LEDE AS

MOLANDSMOEN KOBLINGSSTASJON
KONSESJONSSØKNAD OG DETALJPLAN

MERKNADSBEHANDLING IFM. HØRING OG OFFENTLIG ETTERSYN

Figur 1: Alternativ trasé over gnr./bnr. 38/4, Fyresdal kommune.

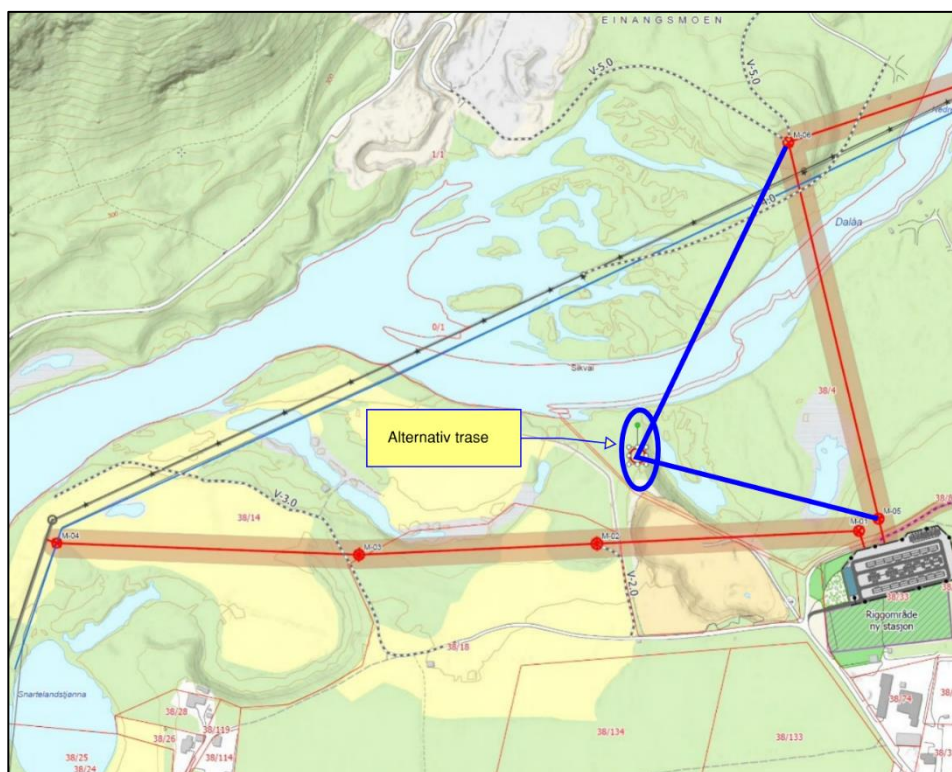
Grunneier viser til at deres eiendom forringes vesentlig som resultat av eksisterende og nye luftlinjer og jordkabler over deres eiendom.

De ønsker ikke nytt luftstrekk over deres eiendom. Tiltakene viser 2 luftstrekk på til sammen ca. 370 m og en bredde på 31 m, og en kabeltrasé som er der i dag og som også skal utvides. De har en eiendom på ca. 200 dekar og de 3 inngrepene vil forringe vår eiendom vesentlig.

De mener at luftstrekke bør anlegges sør for deres eiendom, slik at begge traséene går i samme trasé, og inngrepene blir mindre. Da kan luftledningene i sin helhet ligge på kommunal grunn.

Hvis luftstrekke må gå over deres eiendom bør den legges lenger sør på eiendommen. Det går en bekk og er en myr lenger sør på eiendommen, som ville være en bedre plassering. Det vil gjøre inngrepet på deres eiendom mindre og lette det linjeryddingsarbeidet som kontinuerlig må utføres.

Grunneier ønsker en befaring for å avklare alternative løsninger.

Det ble avholdt en konstruktiv befaring mellom Lede AS og grunneier 26.09.25, for å avklare mulighetene for omlegging av luftlinjetraséen over grunneiers eiendom.

Som følge av befaringen er det gjennomført en alternativsvurdering som undersøker alternative løsninger for å etablere en ny mast vest på grunneiers eiendom, for å beslaglegge mindre nyttige deler av deres tomt.

Området som er undersøkt fører med seg en mastplassering på topp av et aktivt grustak (Alternativ 1), i skråning mellom elv og grustak (Alternativ 0), eller på siden av elven (Alternativ 2).

Plassering av mast på topp av grustak eller i skråningen vil medføre større risiko mtp. skred, og kostnader knyttet til anleggsvirksomhet. Plassering på siden av elven er lavere i terreng enn opprinnelige plasseringer for traséen, men vil trolig ennå forsere eksisterende ledninger i området. Plasseringen på siden av elven kan dog medføre større inngrep i kantvegetasjon langs elven, der plasseringen av master høyere i terrenget kan unngå dette.

Etableringen av en ny mast i området vil medføre merkostnad ift. opprinnelig forslag, da ny plassering vil kreve en spesialkonstruert mast, grunnet vinkler i terrenget og traséen, fundamentering på uhamslig terreng, og trolig noe mer stål på tilgrensende master.

På bakgrunn av dette har vi besluttet å ikke gå videre med det alternative traséen.
